ESTUDO DE INCIDÊNCIAS AMBIENTAIS DA  
CENTRAL SOLAR FOTOVOLTAICA DE VALPAÇOS

**Elementos Adicionais**

SimpleWatt, Lda.

Na sequência do processo de Avaliação de Incidências Ambientais da Central Fotovoltaica de Valpaços, apresentam-se as respostas ao pedido de elementos adicionais de acordo com o Documento recebido da CCDR Norte (Ref<sup>o</sup> OF\_DAA\_AXC\_16028/2018).

T03618\_05\_v0\_Fig5 - Folha 2

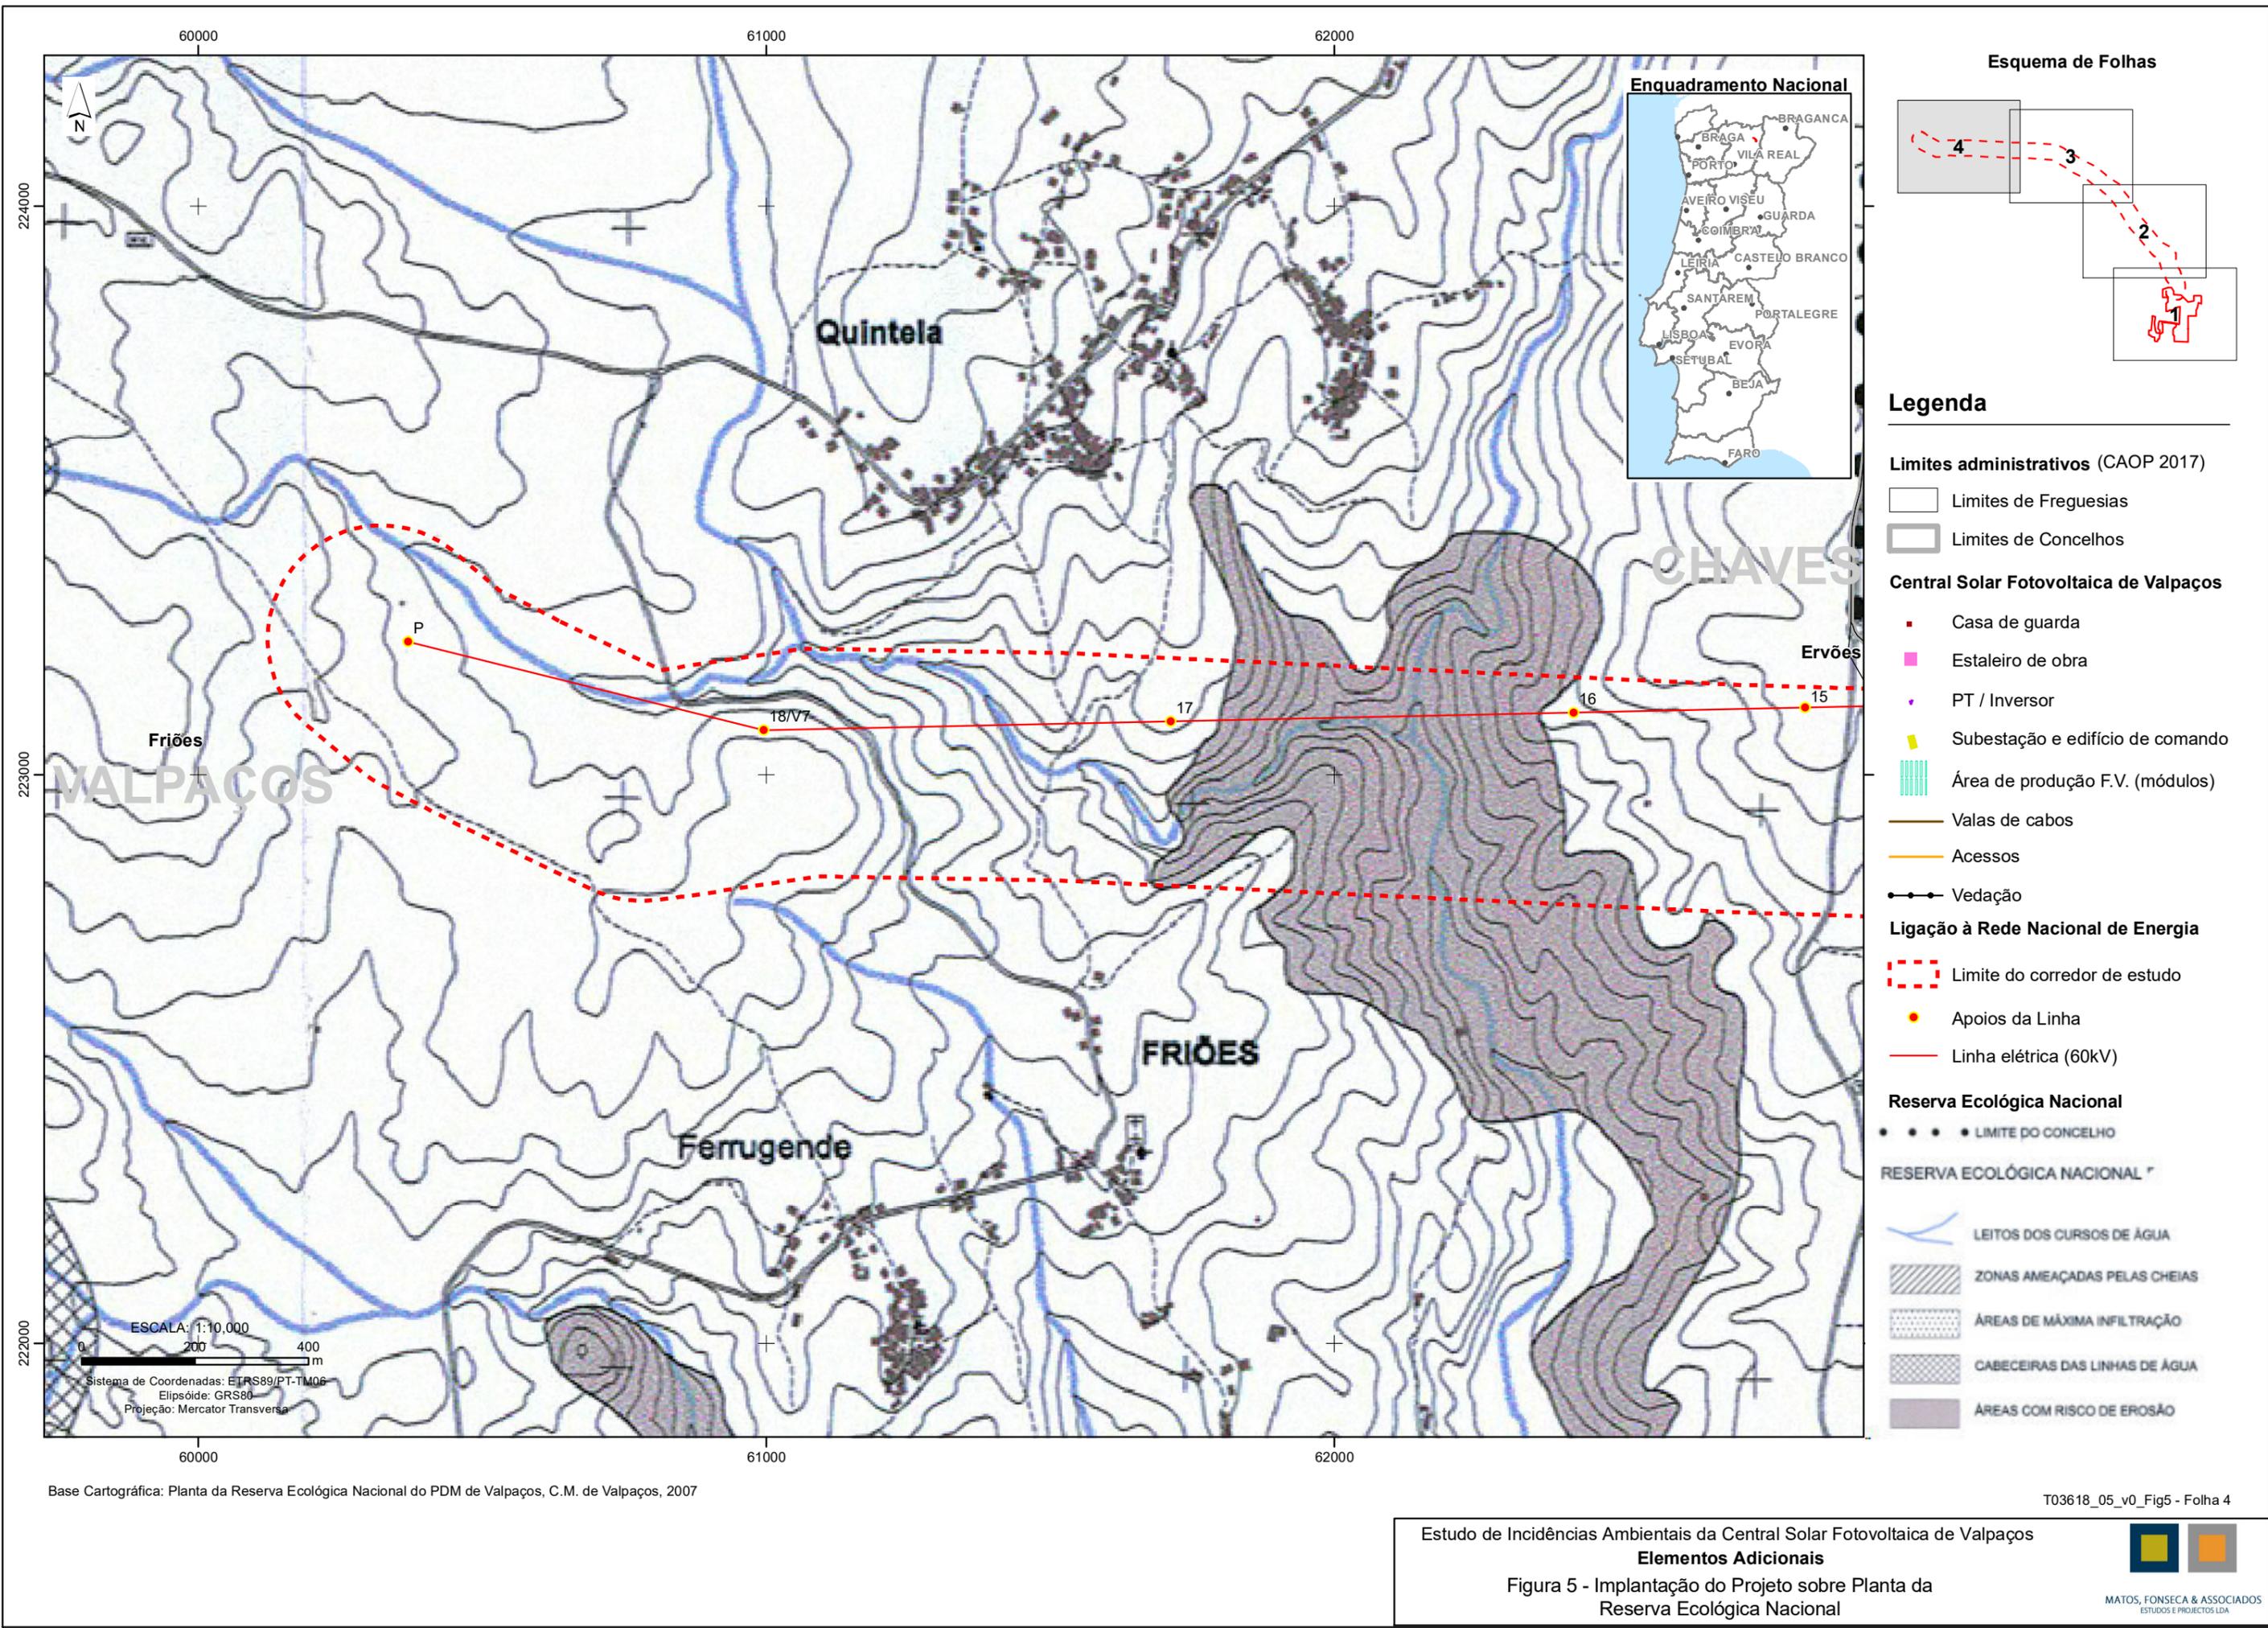
**Peças gráficas contendo a implantação do projeto, infraestruturas e projetos complementares (Linha e acessos) sobre as Cartas de Ordenamento, Condicionantes e Reserva Ecológica Nacional, à escala adequada, mínimo 1:10.000**

Na Figura 5 (Anexo 4) apresenta-se a implantação do Projeto, contemplando todas as infraestruturas, sobre extrato da Carta de Reserva Ecológica Nacional do Município de Valpaços.
